## **Opsummering af Lokaludvalgenes kommentarer omhandlende cykelsuperstinet**

14-01-2011

## Hovedbudskaber fra Lokaludvalgene og forvaltningens svar på disse.

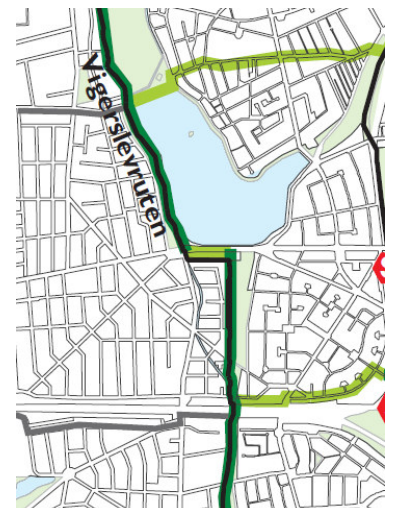
- Roskildevejruen:
  - Alternativ linjeføring ad Vesterbrogade, Rahbeks Alle, Valbylanggade, Roskildevej foreslås, for at undgå den stejle Valby bakke.
  - *Forvaltningens svar: Denne linjeføring er mindre direkte har flere krydsninger hvorfor den ikke behandles videre.*

- Tilknytning til den grønne cykelrute "Nørrebro-ruten" ved Dalgas Boulevard og Sofus Francks Vænge bør udformes attraktivt mht. sikkerhed ved krydsningen samt skiltning.
- *Forvaltningens kommentar: Det er generelt en del af cykelsupersti konceptet at der sikres gode krydsninger og information langs rutens forløb. Denne krydsning er beliggende i Frederiksberg Kommune. Der nævnes i rutebeskrivelse et tiltag omkring krydsningen i Sofus Francks Vænge. For nærmere detaljer om planerne for dette kryds kontaktes Frederiksberg kommune.*

- Krydsningen med cykelsuperstien Damhusruten bør omarbejdes.
- *Forvaltningens kommentar: Krydsning nord-syd af Roskildevej er vanskelig da det er en Regionalvej med stor trafikintensitet der krydses. Der er ved krydsningen mellem Roskildevejruen og Damhusruten foreslået en række mulige tiltag, der spænder fra en ombygning af krydset, en separat cykelfase i signalomløbet til etablering af en cykelstunnel under Roskildevej. Anlægsprisen for disse tiltag er ikke fastsat. Hvilke tiltag der arbejdes videre med besluttes i forbindelse med implementering af ruten, målet er at gøre krydsningen bedst mulig for cyklister. Tiltagene skal koordineres mellem de to ruter.*

- Tilknytning til cykelforbindelsen gennem Vigerslev parken bør indarbejdes, denne kunne være forbindelse til Albertslundruten.
- Cykelruten i Vigerslev parken forløber i vestsiden af parken - i materialet er den tegnet i østsiden. Krydsningen ved Roskildevej fungerer ikke syd fra. Der mangler skiltning.
- *Forvaltningens kommentar: Cykelsuperstien gennem Vigerslev parken forløber i parkens østlige side. Målet for cykelsuperstien er beliggende på*

den østlige side af Damhussøen, hvorfor stien føres i parkens østlige side. Cykelstiforbindelsen der er udlagt i den vestlige side af Vigerslev parken er udlagt som en grønncykelrute. Den grønne cykelrute i parkens vestlige side fastholdes som en grøn cykelrute og giver adgang til mål på den vestlige side af Damhussøen. Der er i rutebeskrivelsen indarbejdet flere alternative forslag til en forbedret krydsning af Roskildevej, jf. ovenstående svar.

- Park Alle ruten

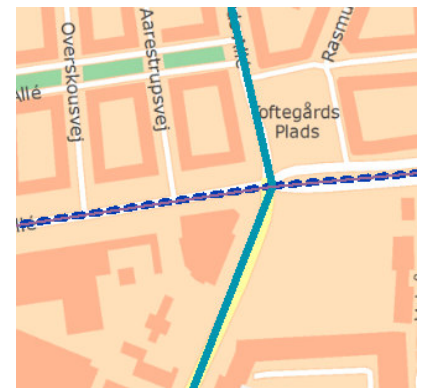
- På Vigerslev Alle vest for Toftegårds Plads er cykelstierne smalle, der er behov for opgradering og indretning af cykelstien.
- *Forvaltningens kommentar:* Rutebeskrivelsen redegør for at cykelstierne på hele strækningen af Vigerslev Alle i dag er ca. 2 m brede. Det ideelle tiltag angives som en mindre stuevidelse på hele strækningen.

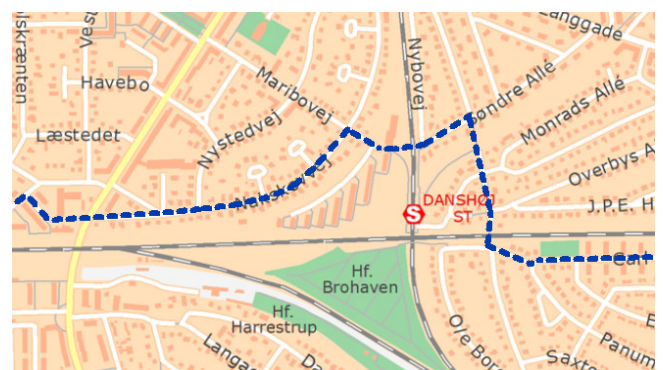
- Tag udgangspunkt i Carlsbergstien. Brug Banevolden, Hønsbroen og Lyshøjgårdsvej. Videre herfra på sydsiden af banen.
- *Forvaltningens kommentar:* Vestbanerutens linjeføring følger Banevolden fra Gamle Carlsberg vej frem til stibroen over banen.

- Cykelrutens udgangspunkt på Vigerslev Alle kræver inddragelse af areal.
- *Forvaltningens kommentar:* Vestbaneruten føres ikke længere af Vigerslev Alle. Park Alle ruten forløber fortsat af Vigerslev Alle (se illustration oven for).

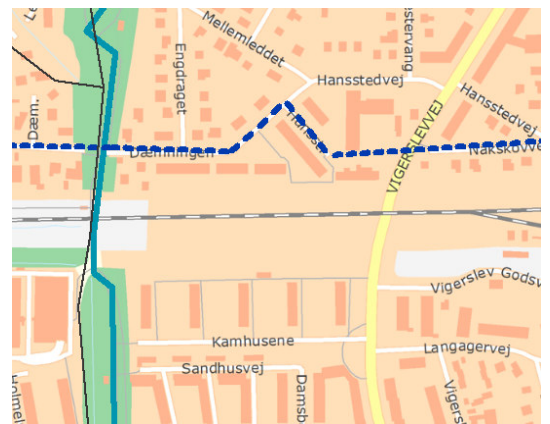
- Krydsningen af Ringbanen er det kritiske punkt for denne rute. Det skitserede synes urealistisk. Benyt evt. viadukten under banen på Vigerslevvej og fortsæt på nordsiden af banen af Hanstedvej - Dæmningen - Vojensvej. Dette kræver løsning af krydsningen af Vigerslevvej. Et sydligt alternativ kunne være Lyshøjgårdsvej - Fengersvej - Vigerslev Alle - Danshøjvej - Langagervej

- Kamhusene med forbindelse til Vigerslevparkstien
- Et nordligt alternativ kunne være Lyshøjgårdsvej - Carl Langes Vej - Ole Borchsvej og krydsninger under banen ved Tchernings Alle videre af Søndre Alle og over stibroen ved Ringbanen. Herfra ad Maribovej og Nakskovvej. Kræver en sikker passage af Vigerslevvej.

- *Forvaltningens kommentar: Det er valgt at arbejde med et nordligt alternativ for linjeføringen. Der er i rutebeskrivelsen forslået en række alternative krydsningsmuligheder for krydsning af Vigerslevvej. Løsningerne spænder fra forslag om krydsningsforbedring til etablering af en stibro over Vigerslevvej, disse tiltag er ikke prissat, og den endelige løsning overvejes i forbindelse med implementeringen. Vestbanerutens linjeføring skitseres fra kommunegrænsen ved Hvidovre ved fra Hanstedvej at krydse Vigerslevvej og fortsætte af Nakskovvej frem til Maribovej hvorfra den via stibroen krydser banen, der fortsættes af Sønder Alle, drejes af ved stiforbindelsen frem til Tschernings Alle og fortsættes via viadukten under banen og frem til Ole Borchs vej.*

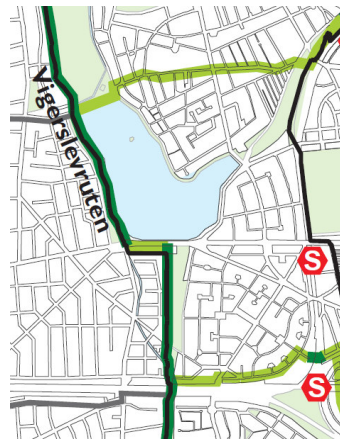
- Ruten forløber tæt på Pak Alle ruten - hvorfor disse kunne følges ad på en del af ruten.
- *Forvaltningens kommentar: Vestbaneruten og Park Alle ruten er begge, sammen med Roskildevejruten, alternative linjeføringer i et bredt trace fra København mod vest (de er derfor angivet som stiplede linjer i kortmaterialet). Det forventes ikke at alle tre ruter bliver en del af det endelige net. Hvilke ruter der udvælges, afgøres først på et senere tidspunkt, hvorfor de alle er med nu. Hvorvidt ruterne kunne få fælles linjeføring på dele af strækningen er i ikke utænkeligt. Det overvejes nærmere når ruterne linjeføringer*

genovervejes i forbindelse med at der træffes endelig beslutning om hvilke af ruterne der skal indgå i det endelige net.

- Damhusruten

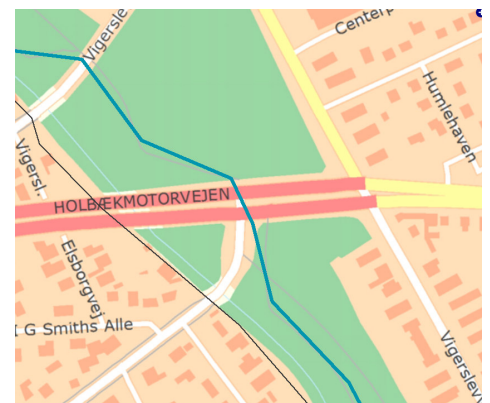
- Cykelruten i Vigerslevparken forløber i vestsiden af parken - i materialet er den tegnet i østsiden. Der mangler skiltning.
- *Forvaltningens kommentar: Se svar under Roskildevej-ruten.*
- Krydsningen ved Roskildevej fungerer ikke syd fra. Forslag til forbedring via Engdraget - Roskildevej - Peter Bangsvej.
- *Forvaltningens kommentar: Se svar under Roskildevej-ruten.*

- Damhusruten vil ikke være en naturlig forbindelse fra Valby til Albertslundruten - det vil være stien langs vestsiden af Damhussøen.

- *Forvaltningens kommentar: Damhusruten fungerer som en ringrute i cykelsuperstinet. Forbindelsen fra Valby til Albertslundruten kan foretages via stien langs Damhussøens vestside. Denne sti er udlagt som grønncykelrute, men kan benyttes til den ønskede forbindelse, da de to cykelstinet ikke erstatter hinanden, men supplerer hinanden, på trods af deres forskellige anvendelsesformål.*

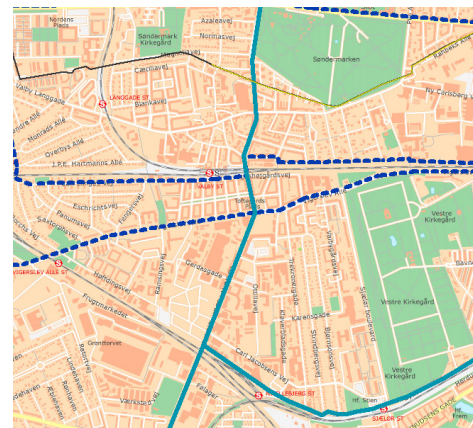
- Krydsningen af Holbækmotorvejens afslutning er ikke god. Der bør være en bred stibro på dette sted.
- *Forvaltningens kommentar: Der i rutebeskrivelsen foreslået at der i den ideelle løsning kan overvejes yderligere forbedringer for cyklister.*

- Fasanvejsruten
  - Ny Ellebjergstien bliver ved ombygning af broen ført under vejen - dette giver mulighed for forbindelse via Høffdingsvej til Vigerslev Alle Station.
  - *Forvaltningens kommentar: Forlaget giver mulighed for at binde Vigerslev station bedre op på cykelsuperstinet. Ideen medtages ikke i denne omgang da linjen ikke direkte understøtter det overordnede net, men forslaget kan overvejes i forbindelse med implementering af ruten.*

### Christianshavn Lokaludvalg:

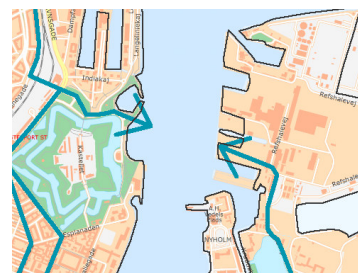
- Ruten fra Nodre Toldbod over til Refshaleøen/Magretheholm anses som værende mest i tråd med den overordnede målsætning for cykelsuperstier samt den mest hensigtsmæssige for cyklister.
- *Forvaltningens kommentar: Denne rute indgår i cykelsuperstinet på lige fod med de andre cykelsuperstier. Den endelige placering for en krydsning af havnen er endnu ikke geografisk fastsat eller prismæssigt vurderet.*

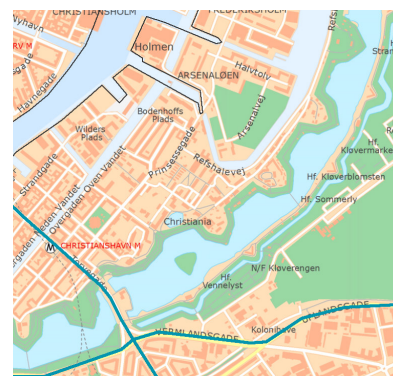
- Knippelsbro har også muligheder, men det er under forudsætning af, at der skabes bedre plads til cyklister, da fordelene og målene med cykelsuperstierne ellers kan blive svære at nå.
- *Forvaltningens kommentar: Dragør øst ruten føres i det angivne cykelsuperstinetværk henover Knippelsbro. I rutebeskrivelsen indgår forslag om etablering af ny enkeltrettet cykelsti.*

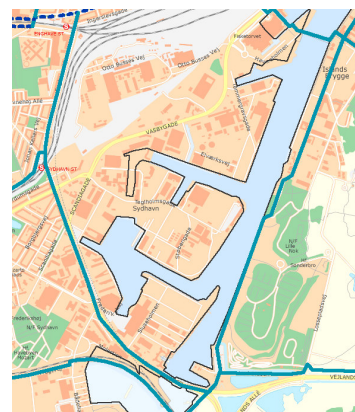
- Cykelsuperstien langs Øresundsbanen har en usikker krydsning af Bådehavnsgade - lokaludvalget arbejder på at etableres en krydsning under broen.
- *Forvaltningens kommentar: Der er i rutebeskrivelsen for Damhusruten foreslået en prioritering af cykelstien ved krydsning af Bådehavnsgade.*

- Lokaludvalget giver høj prioritet til en løsning hvor cykelsuperstien fra Sjællandsbroen får et forløb af Sluseholmen, Tegholmen og videre mod fisketorvet. Lokaludvalget indgår gerne i en dialog om dette.
- *Forvaltningens kommentar: Der er i forbindelse med det udformede cykelsuperstinet ikke planer om at føre en rute via Sluseholmen til Tegholmen og Fisketorvet. Den ønskede rute kan karakteriseres som en rute med betydning for lokalområdet, og som en væsentlig rute internt i kommunen. Dele af den foreslåede rute indgår i nettet af grønne cykelruter.*

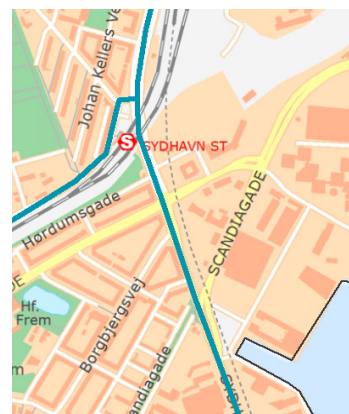
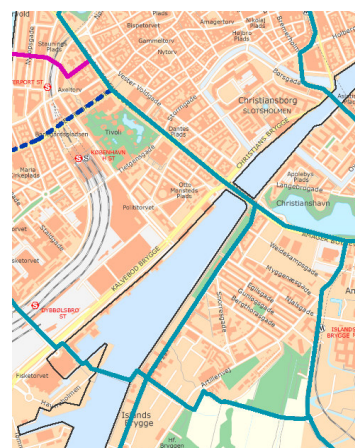
- I projekt vedr. cykelsuperstien forbi Sydhavn station, bør der indgå effektiv og brugervenlig adgang til stationen samt god cykelparkering. Endvidere bør ses på den samlede trafikafvikling omkring Sydhavn station og Sydhavn Plads. En bro fra Tegholmen over Sydhavns Plads til Sydhavn station skal indtænkes.

- Cykelstien langs Kalvebod Brygge bør opgraderes til cykelsupersti. Dette skal ses i sammenhæng med den foreslåede rute fra sluseholmen til Fisketorvet.
- *Forvaltningens kommentar: Som beskrevet ovenfor er der ikke planlagt en cykelsupersti på denne strækning. Dette skyldes både hensyn til maskevidden i nettet og til karakteren af de områder der betjenes. Den angivne linjeføring kunne være en*

- *Forvaltningens kommentar: Cykelsuperstiprojektet tilsigter at sikre gode muligheder for at pendle på cykel og gerne kombinere rejsen med tog. Det er derfor vigtigt at der er gode forbindelser til stationerne. I forbindelse med implementeringen af ruterne planlægges det at inddrage relevante grundejere og myndigheder for, på relevante krydsningspunkter, at kunne etablere det bedst mulige samspil mellem cykler og kollektiv trafik. Det er uden for dette projekt at se nærmere på den konkrete trafikafvikling omkr. Sydhavnsplads og en bro fra Tegholmen til Sydhavn St., men der vil ved implementering blive samarbejde med relevante parter.*

*mulighed, men det er vurderet at det vil være mere attraktivt at føre ruten gennem mere fredelige områder.*

### Amager Øst Lokaludvalg

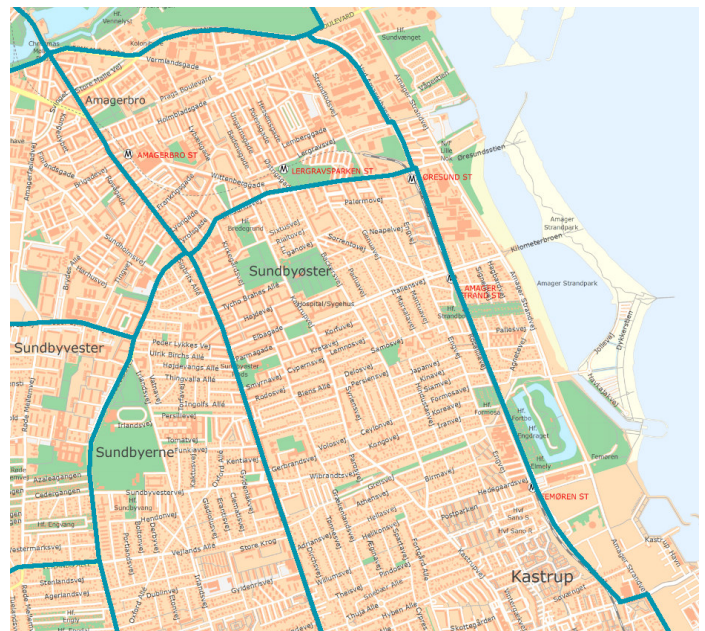
Lokaludvalget kommenterer det fremlagte cykelstinet via Bydelsplanen for Amager Øst, og foreslår at der etableres følgende to cykelruter:

- En cykelrute via Grækenlandsvej, Kirkegårdsvej, Spaniensgade, Ålandsgade og op til Uplandsgade.
- *Forvaltningens kommentar: Der arbejdes i cykelsuperstiprojektet med en rute ad Amagerbrogade. Den foreslåede linjeføring er ikke medtaget da den vurderes at være mindre direkte i det den har flere "knæk" end den valgte rute ad Amagerbrogade, der forløber parallelt med den foreslåede rute.*
- En cykelrute langs metroens østlige side. Fra Øresundsvej følger cykelpendlerruten Amagerbanens gamle spor via den nye cykelsti til Strandlodsvej og herfra ad den kommende cykelsti hen til Uplandsgade, hvorfra ruten kobles på de planlagte cykelstier over Christianshavn mm.
- *Forvaltningens kommentar: Den foreslåede rute er en del af det foreslåede cykelsuperstinetværk.*
